PIANO DI CARATTERIZZAZIONE AI SENSI DEL D.LGS 152/06 - REVISIONE 1 ALLA LUCE DELLA CONFERENZA DI SERVIZI DEL 23/04/2021

Committente: **Comune di Avellino (AV)**
Piazza del Popolo, 1 - 83100 Avellino (AV)

Località: Villaggio Genova - Campo Genova - Avellino (AV)

OGGETTO: Area “Campo Genova” ubicata nel comune di Avellino.
Piano di Caratterizzazione presentato dal Comune di Avellino, ai sensi dell’art. 242 del D.
Lgs 152/2006 e ss.mm.ii..
Valutazioni.

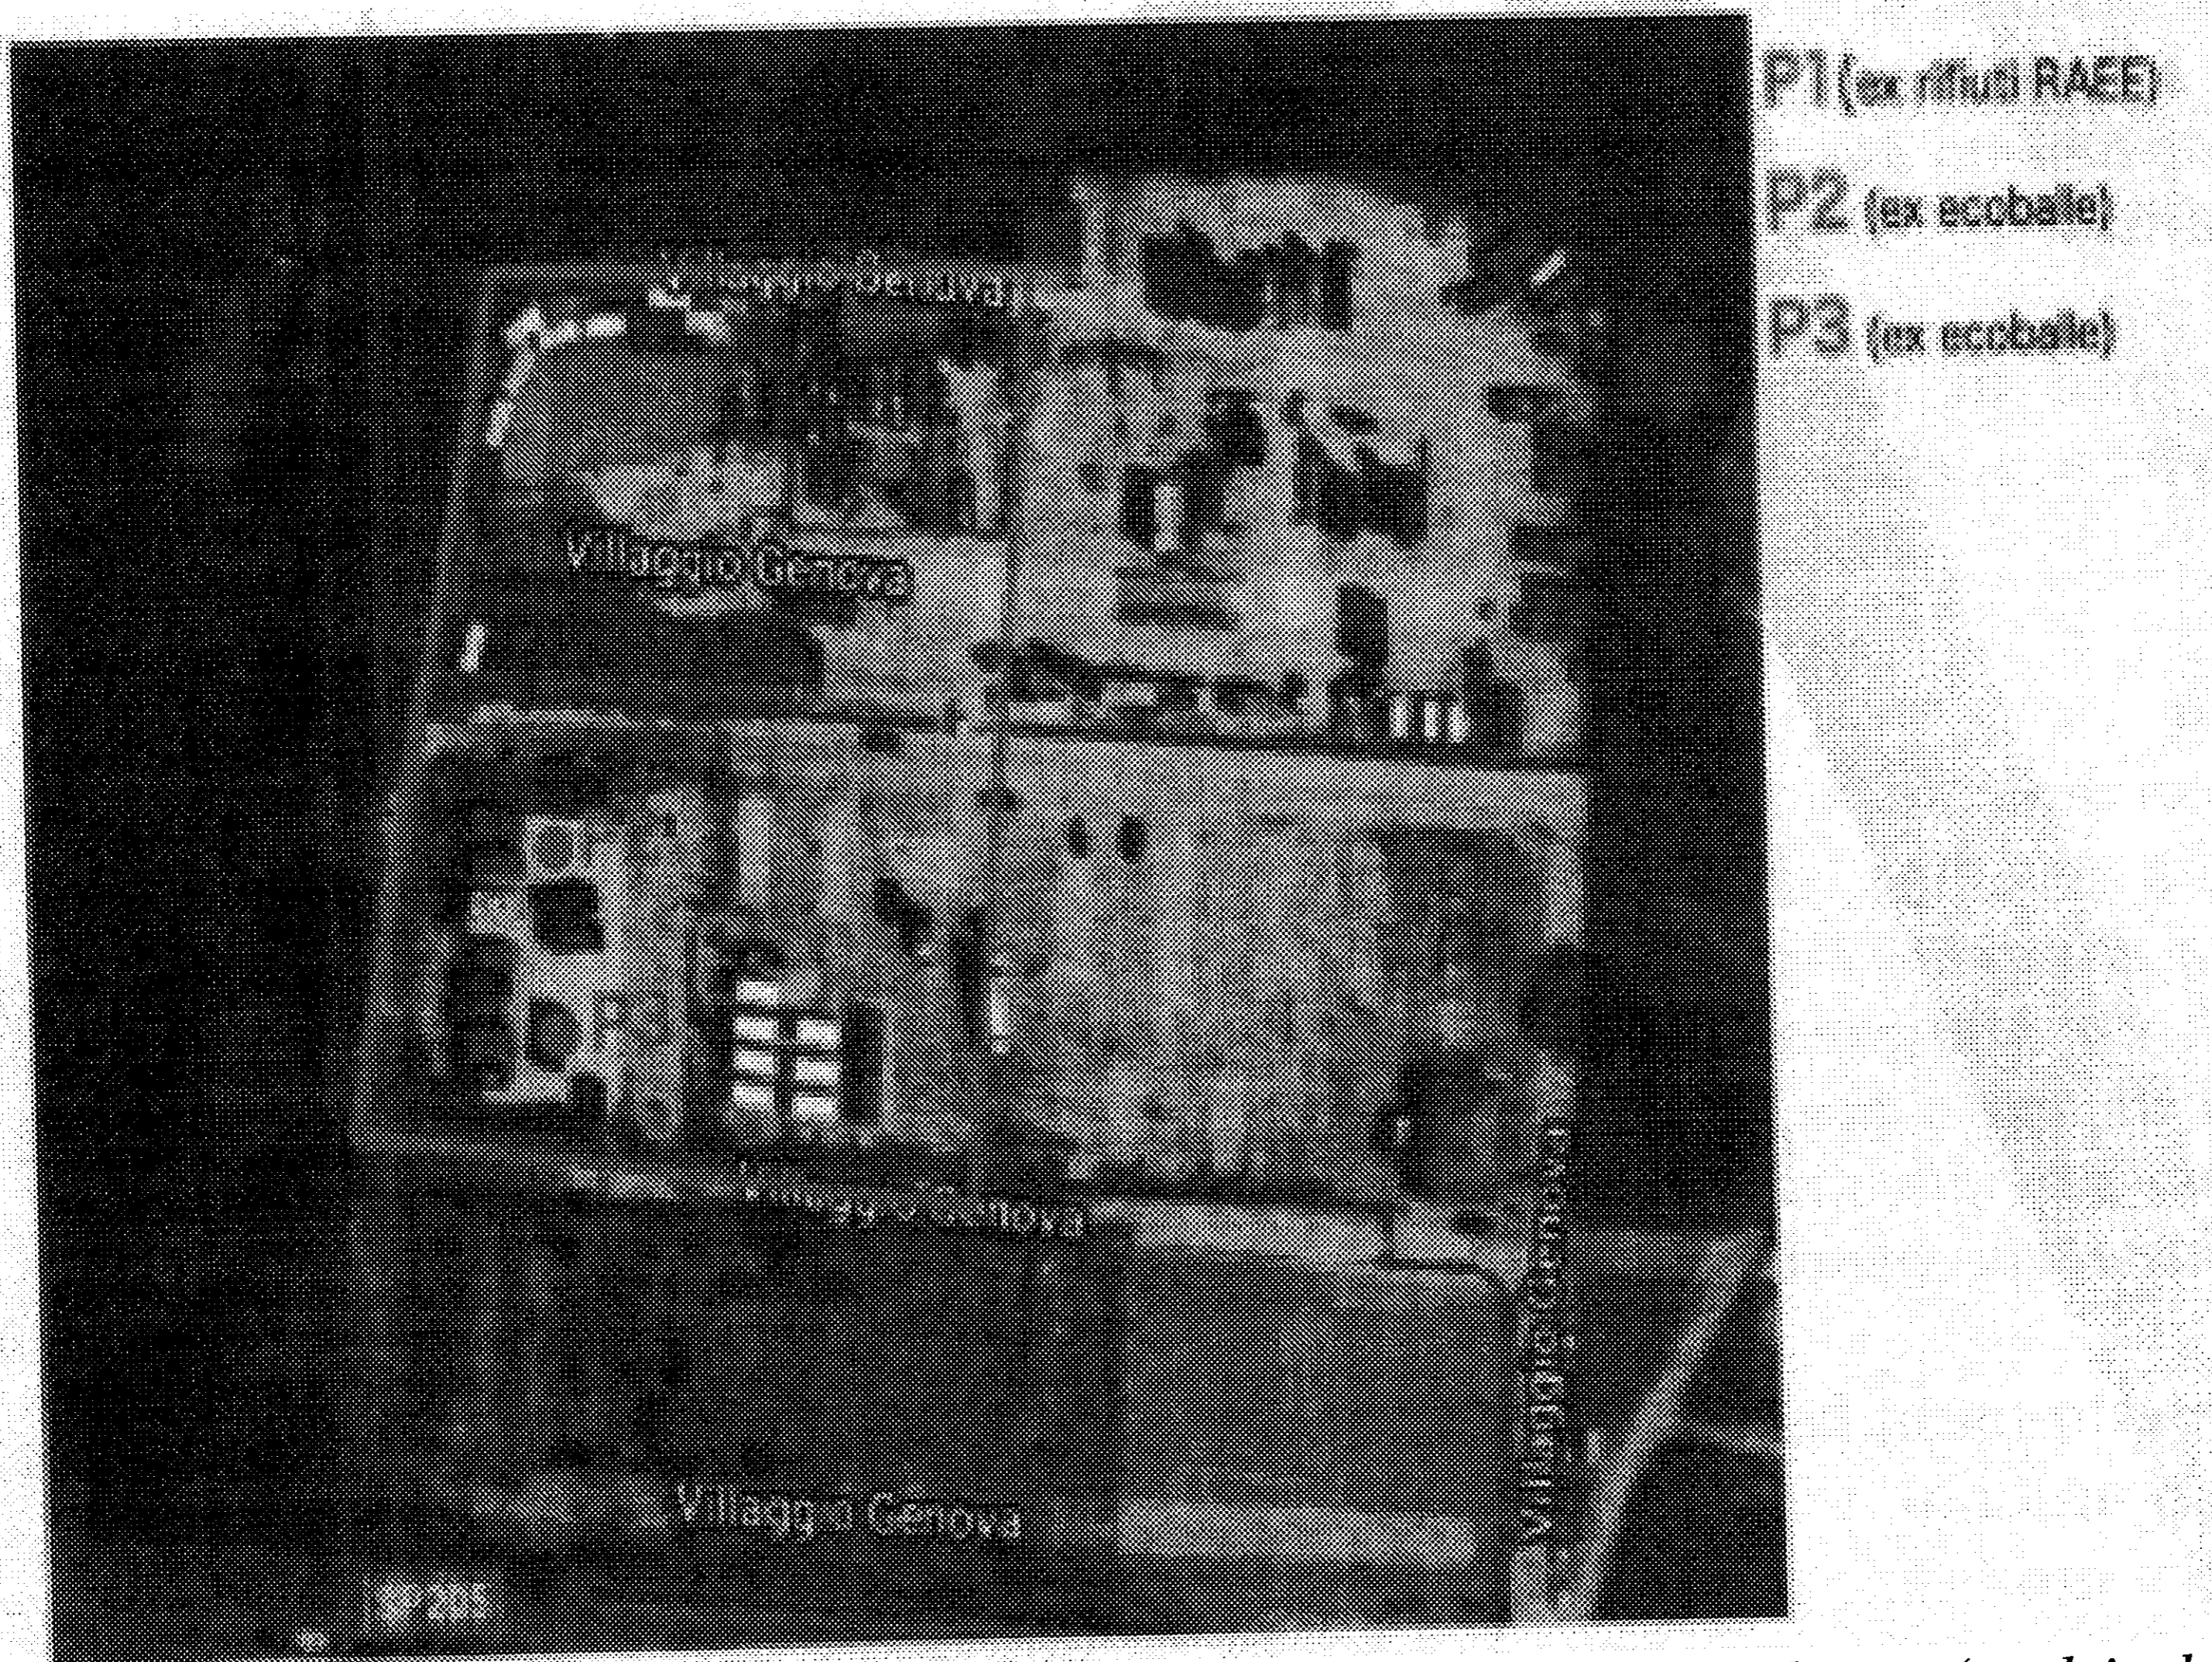
In questo caso, la questione Manganese non viene trattata più come valore di fondo, ma l'attenzione sull'argomento viene posta sulla contaminazione del sito STIR subita ad opera del sottostante fiume Sabato.

Si evidenzia che nel fiume Sabato furono effettuati da Arpac prelievi con campionatori h24; dalle successive analisi furono riscontrati valori ricompresi tra 4,6 e 15 µg/l per il suddetto parametro (Mn).

A nostro parere, l'elaborazione del Modello Concettuale, comunque, redatto a suo tempo per tale sito, non tenne conto del fatto che la contaminazione potesse venire direttamente dalle attività svolte sul sito, oltre che dipendere dalla presenza delle piazzole sulle quali erano stoccate numerose ecoballe da CDR.

Fig. 6.3 - Ubicazione trincee geognostiche di giugno 2020

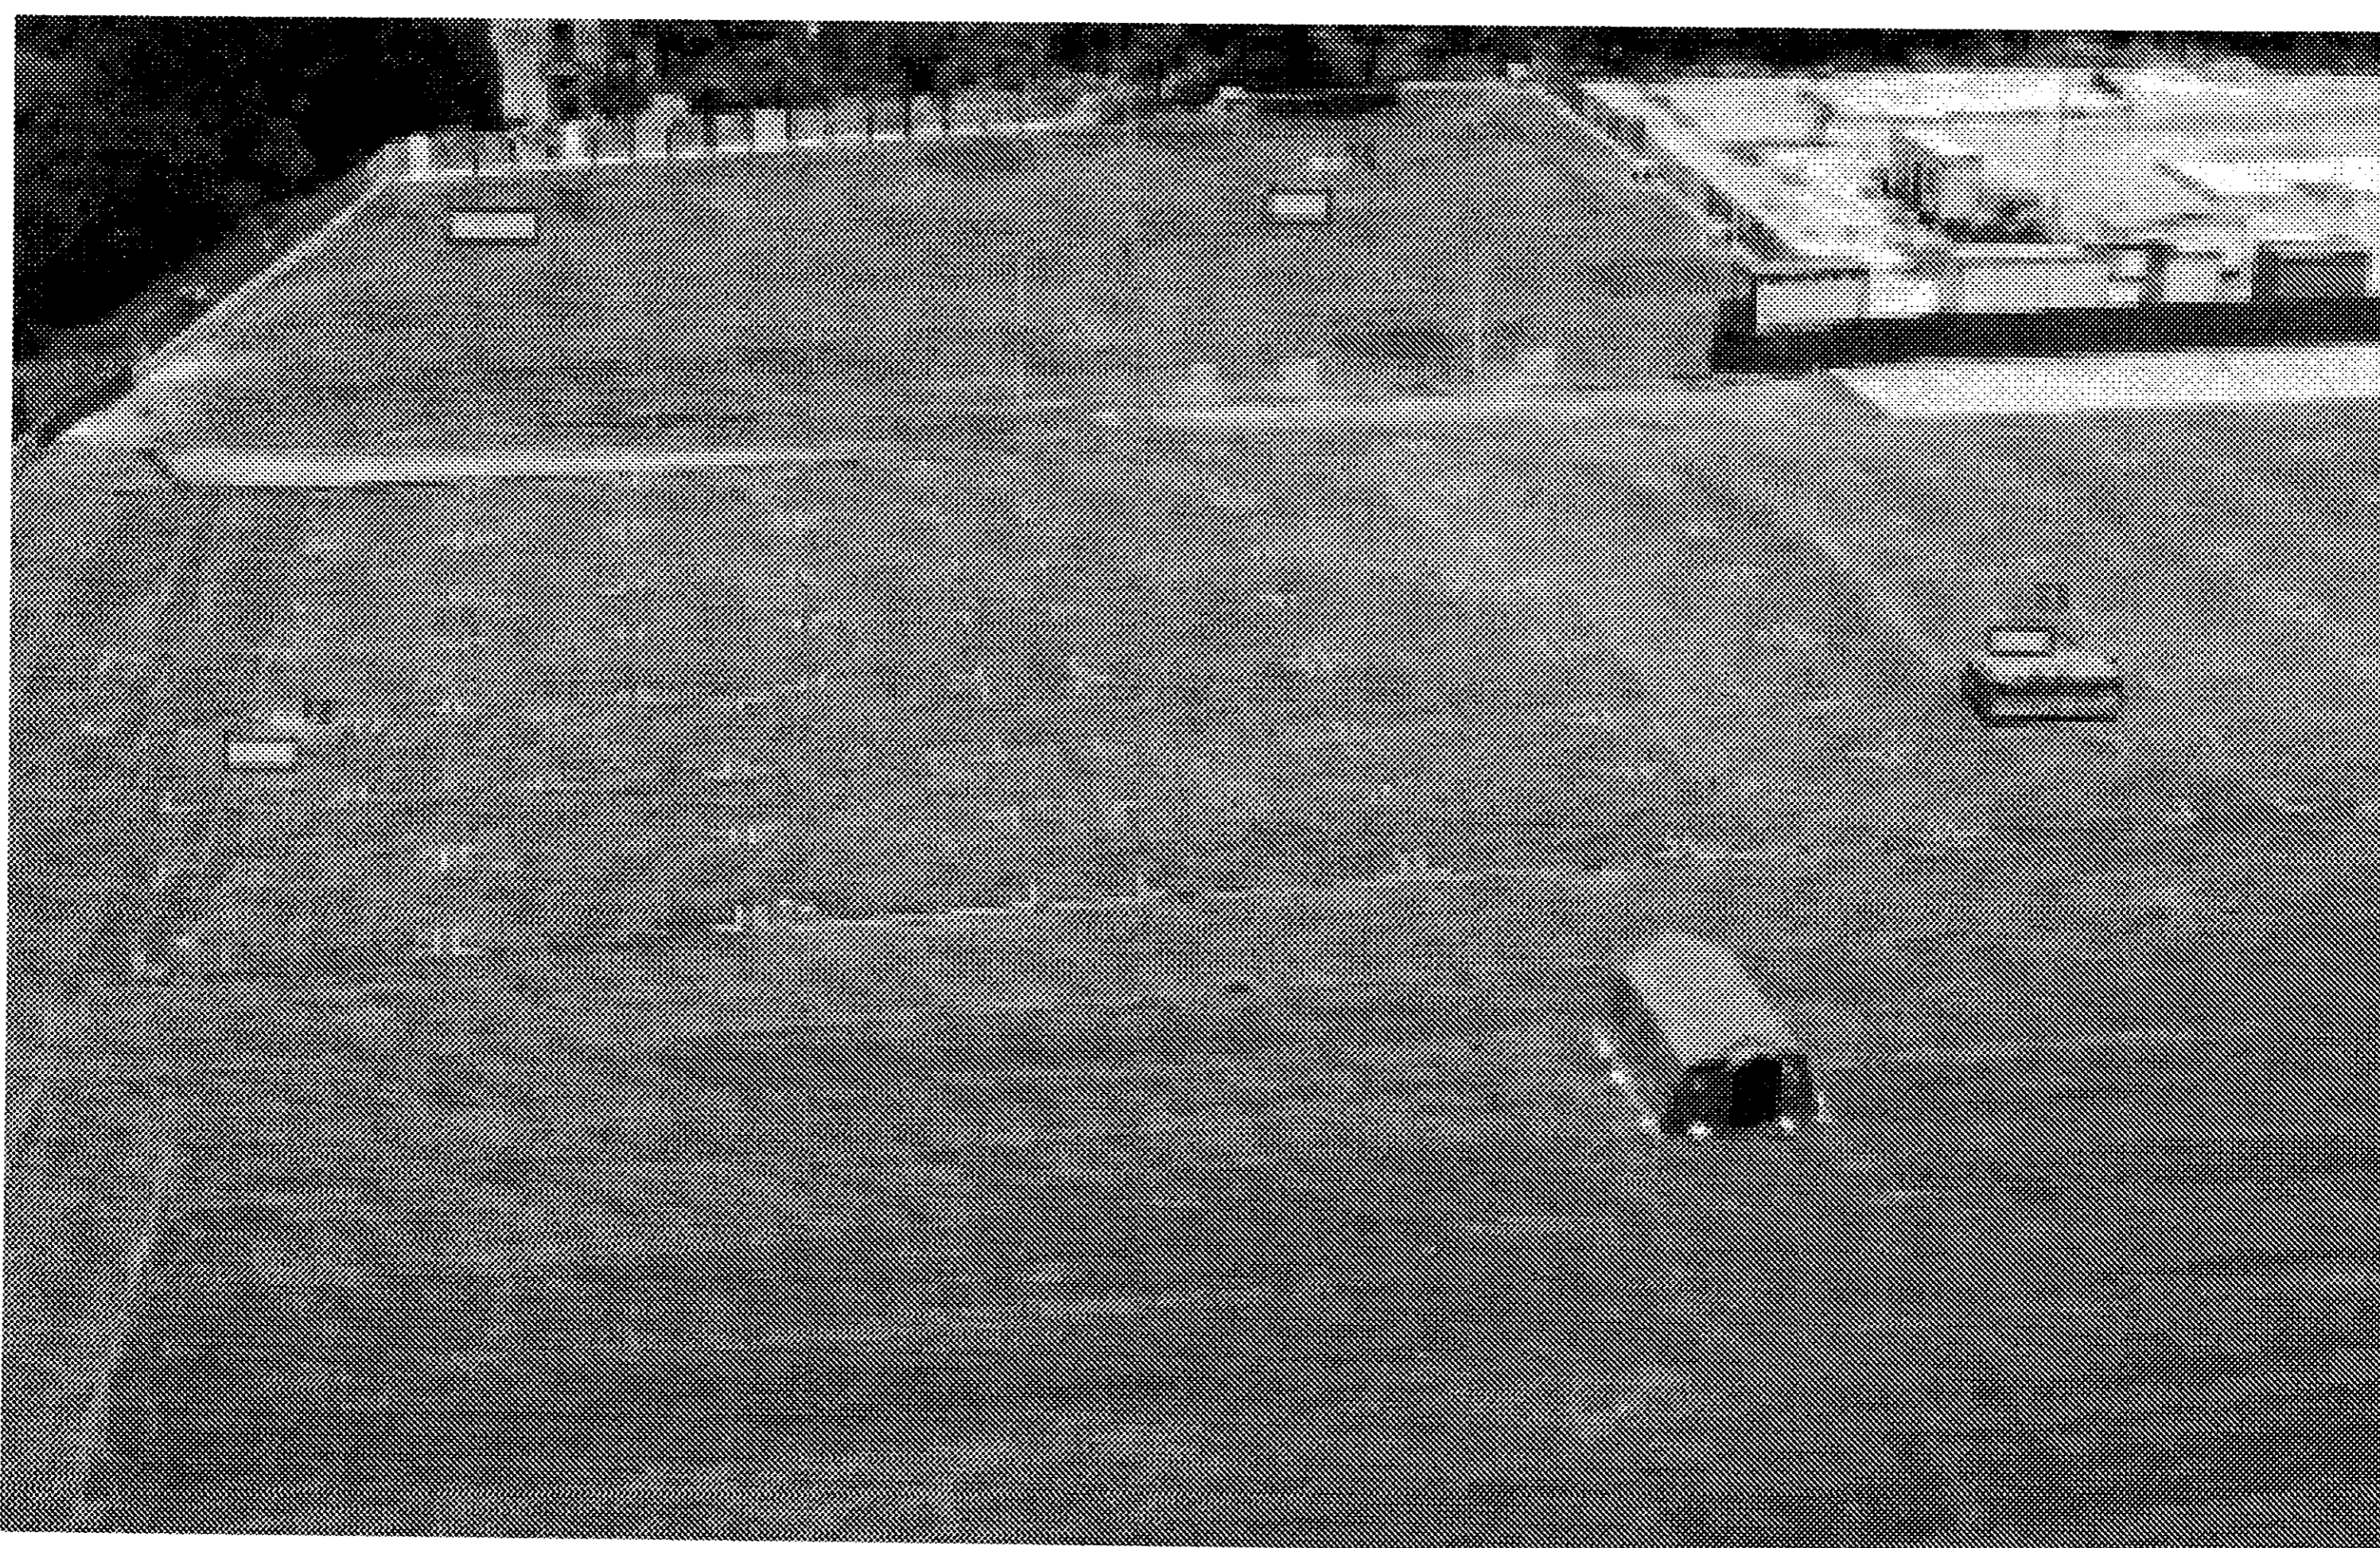
In merito ai contenuti dei suddetti paragrafi, si evidenzia che i risultati analitici emersi dalle varie campagne di indagine, continuano ad essere confrontati, dal “soggetto responsabile”, con le CSC riportate nella Colonna B della tabella 1 tab. del D.Lgs 152/06.

È opportuno far notare che, sempre in merito alla questione Berillio, per il quale si è già disquisito abbondantemente, il redattore del Piano, in maniera del tutto arbitraria, detrae, dal valore rilevato da Arpac pari a 11,3 mg/kg, l'incertezza di misura (+/- 1,8 mg/kg), calcolata dal laboratorio Arpac di competenza, pur di dimostrare, in maniera semplicistica, che anche tale parametro abbia un valore inferiore alle CSC della colonna B.
